Autorité environnementale

Avis délibéré de l'Autorité environnementale sur le projet de passage à 400 kV de la ligne électrique à 225 kV entre Cergy et Persan (95)

n°Ae: 2014-110

Figure 5 : Evolution du profil de certains pylônes. Source : étude d'impact

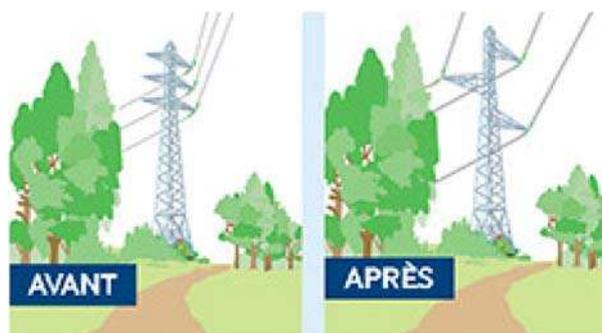
- par des rehaussements : pour respecter en permanence les distances de sécurité entre les câbles et le sol, il pourrait être nécessaire de rehausser plusieurs des 48 pylônes de la ligne. Cette intervention consiste à rehausser de 3 à 6 mètres selon les cas par un « étage » de cornières à un pylône de 40 mètres, pour le rehausser de 3 à 6 mètres, selon les cas. L'étude d'impact indique qu'environ 20 pylônes seraient concernés, sans préciser lesquels ni l'ampleur des rehaussements. Lors de la visite sur place, il a été indiqué aux rapporteurs que, d'après les avant-projets en cours de rédaction, leur nombre serait moindre ; le maître d'ouvrage exclut en outre cette éventualité pour les pylônes proches des zones habitées.

Le projet ayant vocation à être clairement défini, l'Ae recommande de préciser dans l'étude d'impact les pylônes concernés par des rehaussements, leur nature et leurs impacts spécifiques.

Figure 6 : Raccordement de la nouvelle ligne à ses extrémités. Source : étude d'impact
A gauche : extension du poste de Cergy. A droite : pontage de Persan

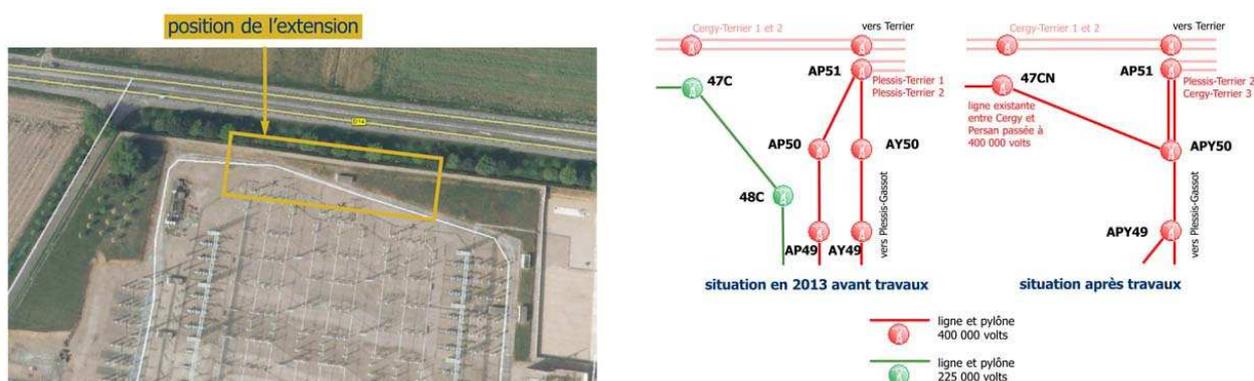
- à Persan : selon le dossier, un raccordement appelé « pontage » sera réalisé entre la ligne réaménagée et la ligne Plessis-Gassot-Terrier 1 de manière à réaliser une liaison Cergy-Terrier 3. Ceci conduira à déposer cinq pylônes et à en construire deux, « dont la localisation sera précisée dans le cadre d'une concertation avec les gestionnaires des espaces concernés ». La dépose du canton inutilisé entre les derniers pylônes sur Persan (47C à 50C) est présentée comme une mesure de compensation du projet⁵, et notamment des modalités de ce raccordement. Pour l'Ae, cette mesure fait partie intégrante du projet et, à ce titre, ses impacts doivent être évalués.

Lors de la visite, le maître d'ouvrage a précisé qu'une autre option de raccordement à Persan pourrait consister à raccorder directement la nouvelle ligne aux pylônes existants. Cette option n'est pas évoquée dans le dossier.

L'Ae recommande d'évoquer, s'il y a lieu, les éventuelles variantes de raccordement de la nouvelle ligne à Persan et les éventuelles mesures d'évitement, de réduction, de compensation ou d'accompagnement associées.
